**AVIS RELATIF À LA PROTECTION
CONTRE LES EVENTUELS EFFETS NOCIFS ET NUISANCES
PROVOQUÉS PAR LES RAYONNEMENTS NON IONISANTS
GÉNÉRÉS PAR DES ANTENNES ÉMETTRICES STATIONNAIRES**

Commune : CHIMAY - Exploitant : PROXIMUS

Référence exploitant : 60CHI_00

Rapport n° 843 / 2025

Figure 1 : Vue en plan des lieux de séjour et des points de contrôle

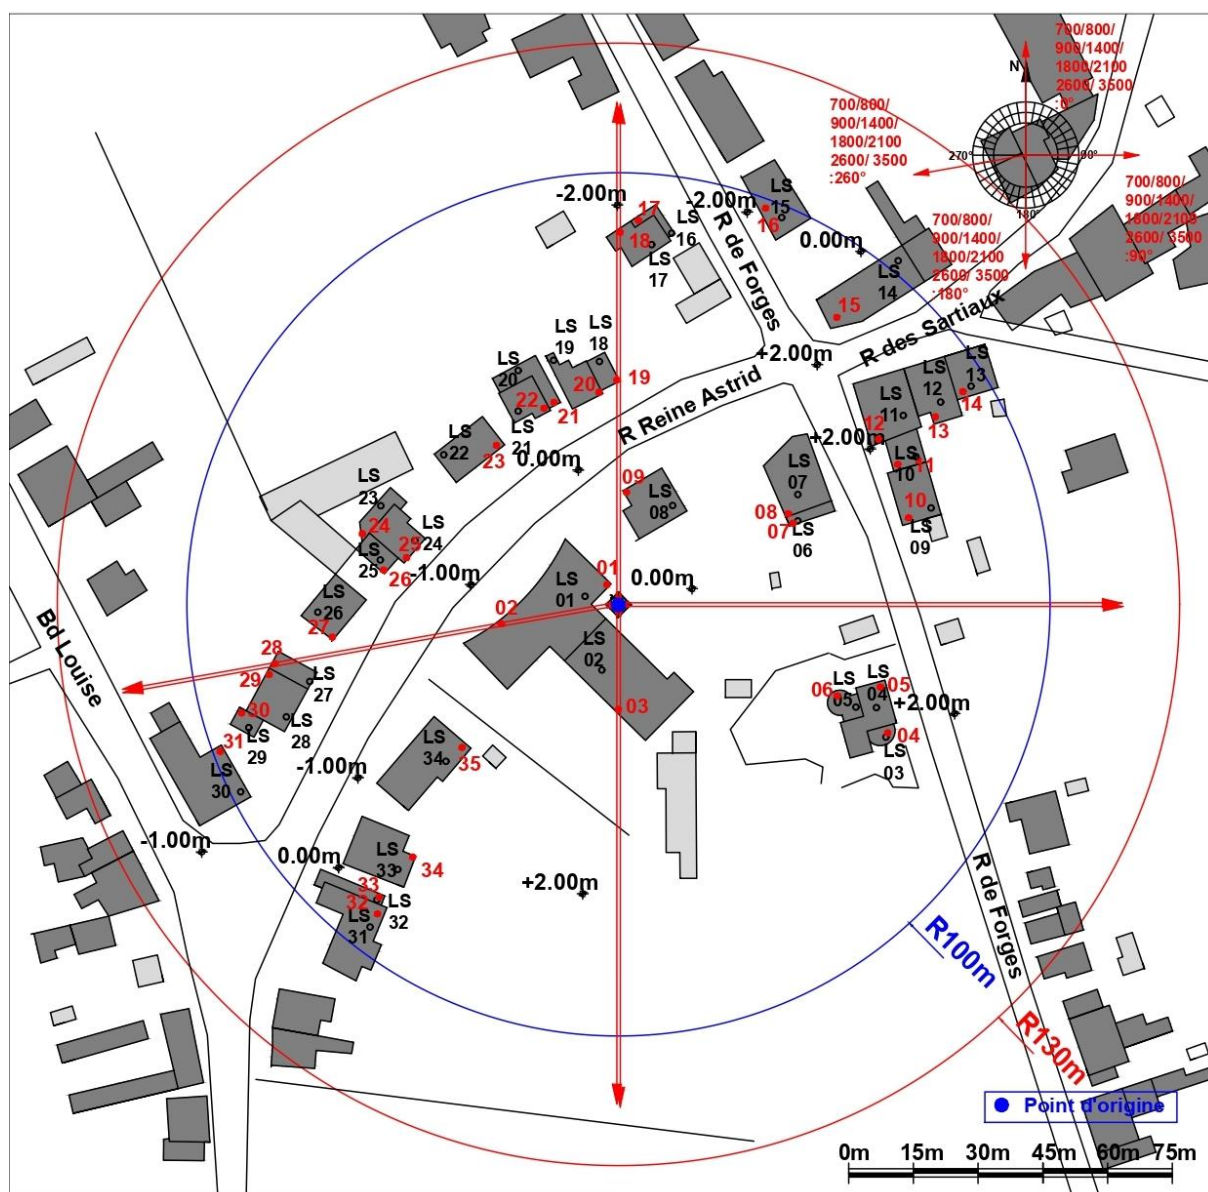
Les fréquences d'émission, la puissance rayonnée par chacune des antennes et leur gain permettent de déterminer le rayon de la zone à analyser. Tout dépassement de la limite par installation est exclu en dehors de cette zone. Le tableau 2 reprend les 35 LS² pour lesquels l'indice d'exposition est le plus élevé. Les différentes colonnes indiquent :

- le numéro du point de contrôle repris sur un des plans de la figure 1;
- le numéro du LS dans lequel se trouve le point de contrôle de la 1^{ère} colonne ;
- l'atténuation d'obstacle prise en compte pour le calcul de l'indice d'exposition dans le LS ;
- le résultat du calcul de l'indice d'exposition.

En ce qui concerne les antennes de l'installation mentionnées dans le tableau 1, la distance maximale à laquelle la limite pourrait être atteinte, à l'extérieur, est égale à 107,3 m. S'il n'y a pas de LS à une distance inférieure, les antennes respectent forcément la limite d'immission.

Dans le cas des LS situés à l'intérieur des bâtiments, une atténuation d'obstacle est prise en compte et il en résulte que la distance maximale à laquelle la limite pourrait être atteinte se réduit à 76,5 m.

Les résultats de l'évaluation décrite au paragraphe 4 indiquent que les antennes émettrices stationnaires de l'installation faisant l'objet du présent avis ne produisent pas, dans un lieu de séjour, un rayonnement électromagnétique maximum supérieur aux limites fixées à l'article 4 du décret.

Figure 2 : Vue en plan des installations d'antennes dans un rayon de 300 mètres autour de l'installation faisant l'objet de la demande d'avis

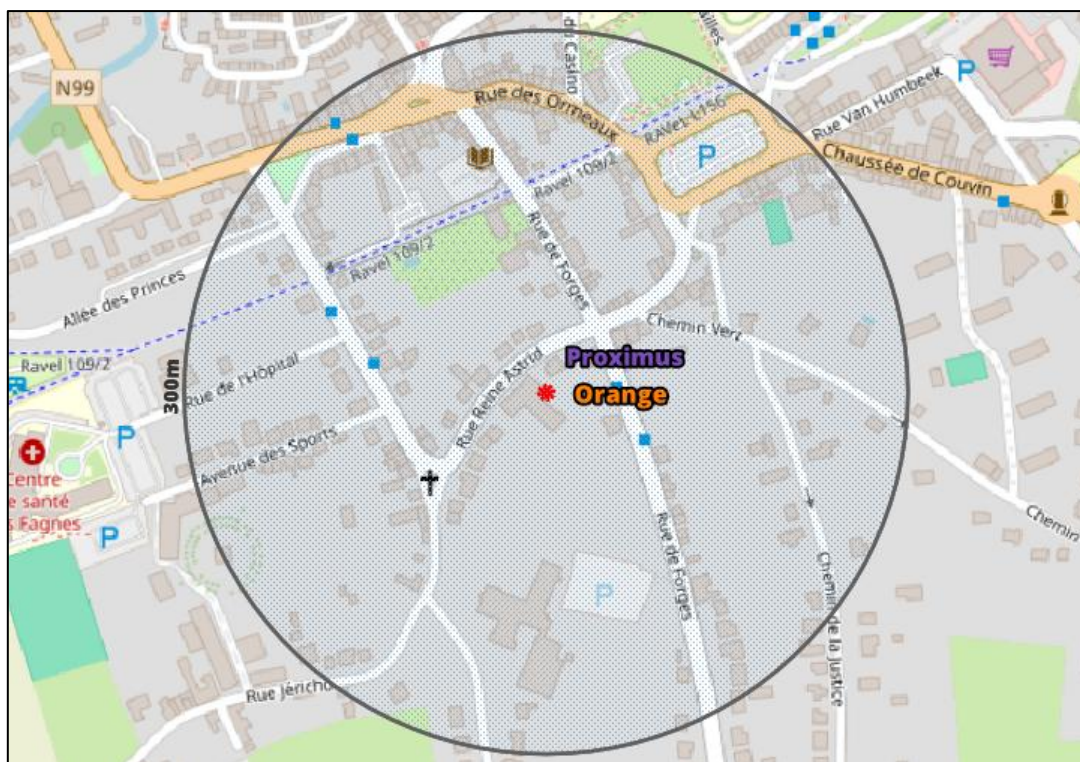
Le plan en projection verticale de la figure 2 indique la localisation des installations d'antennes émettrices stationnaires visées par le décret et situées dans un rayon de 300 mètres autour de l'installation référencée dans le paragraphe 2 et localisée au centre du cercle. Les données de localisation de ces antennes et les avis correspondant sont accessibles via le cadastre en ligne des antennes émettrices stationnaires⁸. Les installations prises en compte dans l'évaluation du respect de la limite cumulative sont les installations d'antennes émettrices déclarées en service par l'exploitant à la date du présent avis, à l'exception de l'installation référencée dans le paragraphe 2 et éventuellement d'autres installations ayant fait l'objet d'une demande d'avis à la même date et qui sont situées à l'intérieur de la zone de 300 mètres de rayon.

- c) dans tous les autres cas, il a été vérifié que la limite cumulative définie à l'article 4, §2 du décret n'est pas dépassée dans les lieux de séjour sur base du nombre d'installations localisées dans la zone d'évaluation de 300 mètres de rayon représentée dans la figure 2, de leur localisation ainsi que des données inscrites dans la figure 1 et au paragraphe 4 du présent avis et dans les avis attestant le respect de la limite par installation ou de la limite abrogée de 3 V/m relatifs aux autres installations reprises dans la figure 2.

Compte tenu des considérations ci-dessus, il apparaît que l'intensité du rayonnement électromagnétique généré, dans les lieux de séjour situés dans un rayon de 300 mètres autour de l'installation référencée dans le paragraphe 2, par l'ensemble des antennes émettrices stationnaires de l'ensemble des exploitants du même site d'antennes émettrices stationnaires respecte la limite fixée à l'article 4, § 2 du décret.
